Turbo

714467-0012 y anteriores

FORD Mondeo TD Ci , Transit V185 , Jaguar X-Type

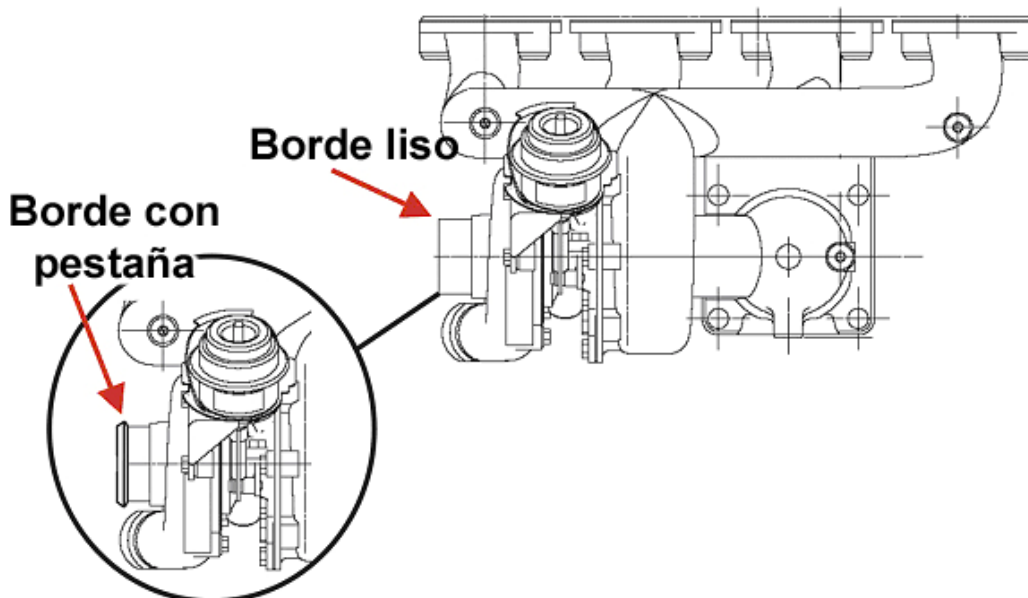
En estos turbos de Ford se ha procedido a modificar la caracola de admisión añadiéndole una pestaña para que el manguito de admisión de aire quede mejor fijado.

El manguito de entrada también ha sido modificado y aunque es una modificación menor es conveniente reemplazar el manguito al cambiar el turbo por la nueva versión.

El nuevo manguito es de plástico duro, mientras los anteriores eran de goma.

Todos los turbos **714467-0012** y anteriores han sido sustituidos por el **714467-0013** que es el que tiene la pestaña.
